PROCÉDURE DE SERVICE

RÉFÉRENCE : FSA202408

OBJET : Mouvement axial de l'arbre de la pompe à huile

TYPE FSA : Mise à jour avant la vente

Figure 1: couvercle de la prise de force

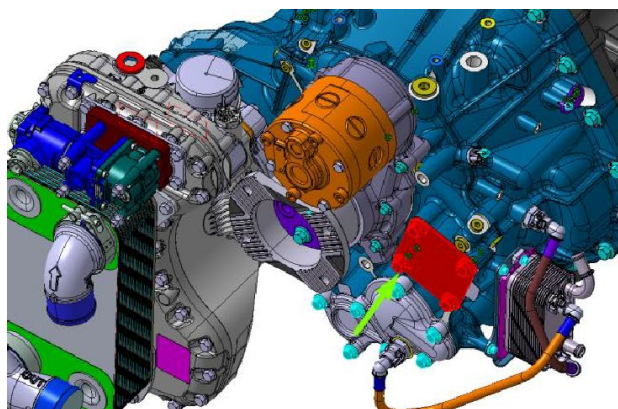
1. Avant de vérifier le véhicule, veuillez démarrer le moteur au ralenti élevé pendant 5 minutes.
2. Assurez-vous que le véhicule est sur une surface plane.
3. La zone à vérifier est illustrée à la figure 1.
4. Si le véhicule n'est pas équipé d'une prise de force, retirez les 4 boulons W500442 et le couvercle et le joint d'étanchéité de la prise de force (LC46-7A765-A et LC46-7A732-A), comme illustré à la figure 2

Étapes de contrôle (Vérification du mouvement de l'arbre de la pompe à huile avec un étrier)

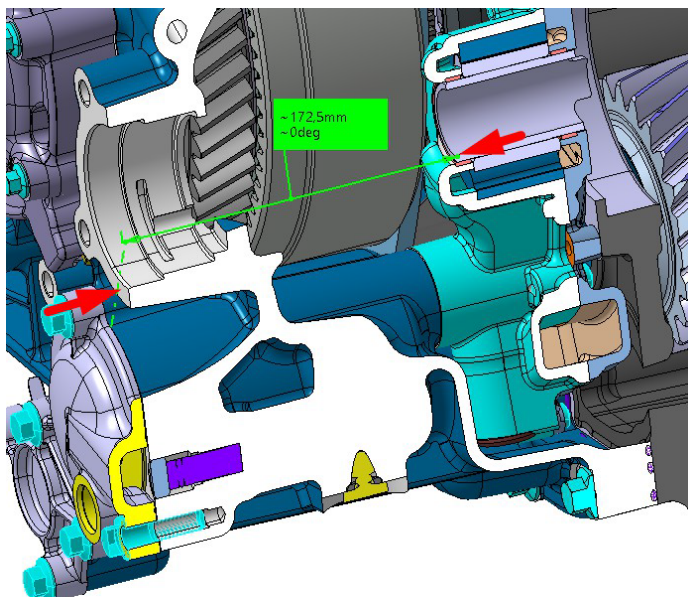
- La distance axiale entre l'arbre de la pompe à huile et la face du siège de la bride de prise de force peut être mesurée à l'aide d'un pied à coulisse.
- L'opérateur doit s'assurer que le pied à coulisse repose correctement sur la face latérale de l'arbre de la pompe à huile.
- La distance entre l'arbre de la pompe à huile et la face du siège de la bride de prise de force doit être de 172,5 mm nominal. 3 x mesures doivent être effectuées pour garantir l'exactitude.
- Si la mesure est inférieure à **172,5 mm**, l'opérateur doit essayer de vérifier visuellement la pompe à huile contre tout mouvement axial. Si l'arbre de la pompe à huile semble être déplacé axialement, la transmission doit être remplacée par une neuve. (*)

(*) Les mesures de l'arbre de la pompe à huile doivent être documentées par des photos avant le remplacement de la transmission.

Graphique 7 - Couvercle de prise de force

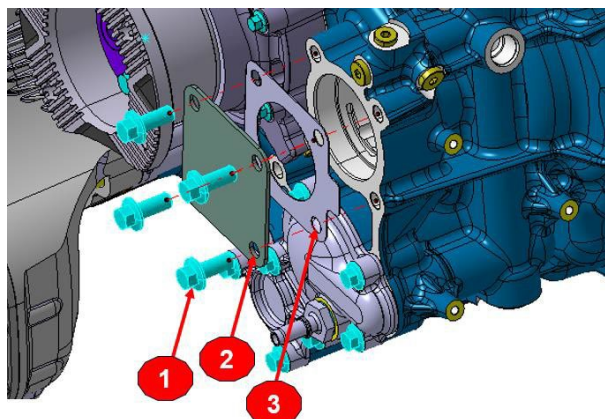
- Remplacez le joint d'étanchéité du couvercle de la prise de force LC46-7A732-A.
- Réinstallez la plaque de recouvrement de la prise de force, le joint d'étanchéité du couvercle de la prise de force et les boulons, comme indiqué à la figure 7

Graphique 8 - Séquence de serrage des boulons

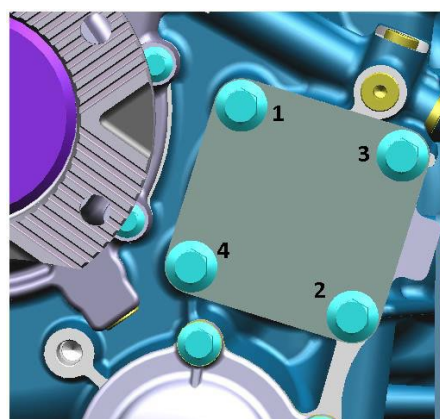
- Serrez à nouveau les boulons en 2 étapes – 1ère étape : 40 Nm ; 2^{ème} étape : 80 Nm dans l'ordre mentionné.
- L'assemblage est terminé. Le véhicule peut être utilisé pendant 5 x minutes au ralenti élevé pour vérifier toute fuite d'huile de la zone de prise de force.
- Si la transmission est équipée d'une prise de force ; La prise de force doit être remontée.
- Les goujons de la prise de force doivent être resserrés à 20 Nm, au cas où.
- Le kit d'arbre de prise de force + roulement est assemblé dans la transmission, en s'assurant que ses cannelures sont montées sur les cannelures à l'intérieur de l'arbre de transfert.
- L'adaptateur de prise de force et la prise de force elle-même sont remontées sur la transmission. 4 écrous M12 x 1,75 sont serrés à 35Nm.
- Le câblage/connecteur du capteur est rebranché.
